美浜・大飯・高浜発電所の 安全性向上対策の実施状況等

2020年10月27日

これまでの委員会における委員からの指摘への対応

高浜1,2号機バッフルフォーマボルトの目視点検結果

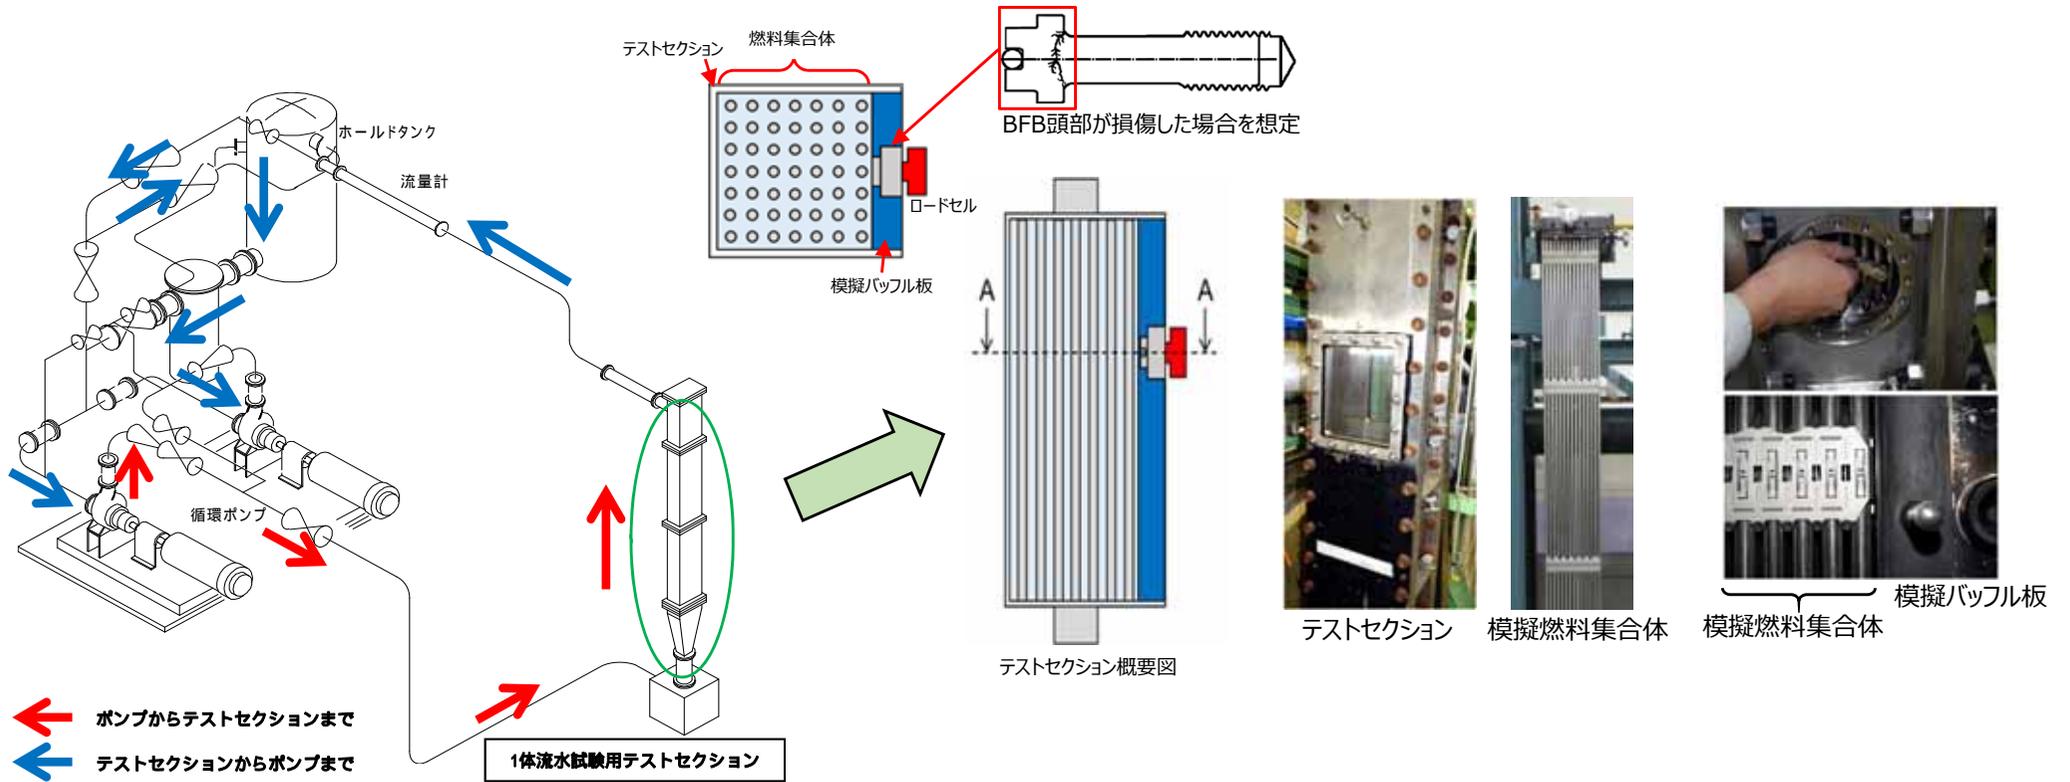
【原子力安全専門委員会の指摘（第94回：2019年3月）】
 ○次の目視点検を実施するまでの期間、本当に安全性が担保できるのかについて、データとしてまとめていただきたい。（バッフルフォーマボルトに損傷が発生していた場合、ボルトの頭部が炉内に脱落し燃料を損傷させる可能性があることから、次回定期検査までの運転期間中に脱落等が発生しないか評価を行う必要がある。）

バッフルフォーマボルト（BFB）の頭部及び回り止めピンを水中カメラにより**全数（1088本）**点検した結果、**異常がないことを確認した。**

※下部炉内構造物は原子炉容器に設置したまま、BFBの点検を実施した。

1次冷却材系統概要図

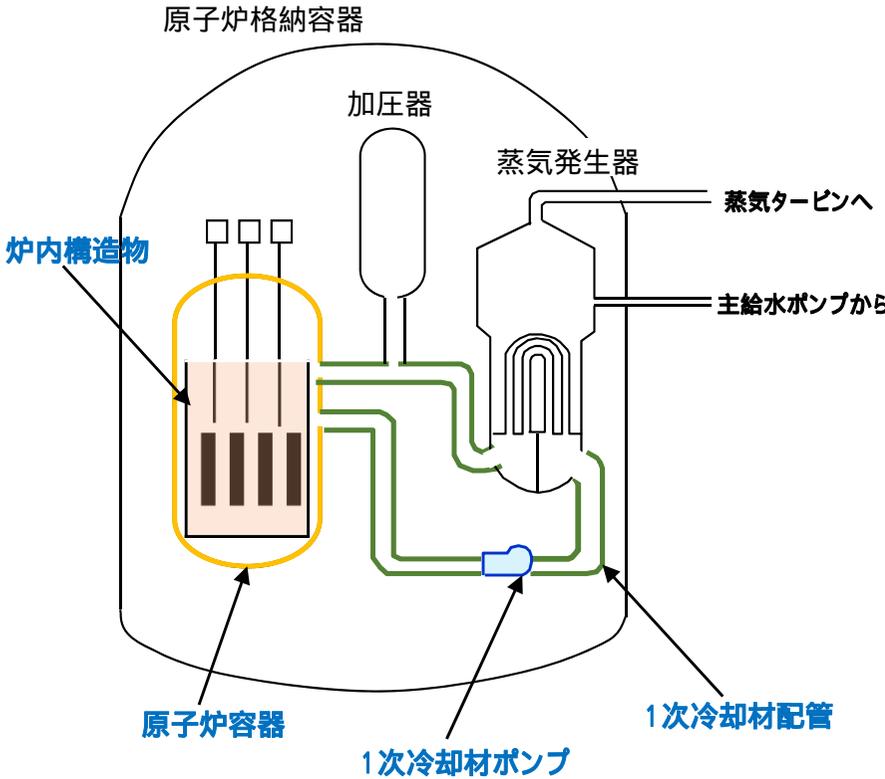
○機械的振動や流体振動により、配管溶接部等のき裂などの劣化事象が想定されるのではないか。（「耐震工事はほとんど原子炉まわりや原子炉容器などであるが、地震に一番弱いのは配管だと思う。配管に関しては、蒸気発生器と原子炉をつなぐ配管などが弱いのではないかと思うが、耐震対策はどのようにしているのか。」の関連質問

ポンプ運転時に主軸に繰り返し変動応力が発生し、段付部等の応力集中部に高サイクル疲労割れが発生する可能性があるが、共振周波数を避けるなど設計上の対応を図り、振動についても常時監視している。

大飯2号機において、1998年に余熱除去系統配管のドレン弁管台で高サイクル疲労割れが発生したトラブルの反映として、配管の管台について、運転中の振動調査等に基づく応力評価を行い、健全性を確認している。

流体振動に関して、炉心そうや熱遮へい体と炉心そう下部を結合しているたわみ金などの部位に、一次冷却材の高速の流れによる振動が発生し、繰り返し応力が発生し、高サイクル疲労割れが想定されるため、3ループプラントを対象とした5分の1スケールモデルの流動試験を実施し、問題のないことを確認している。
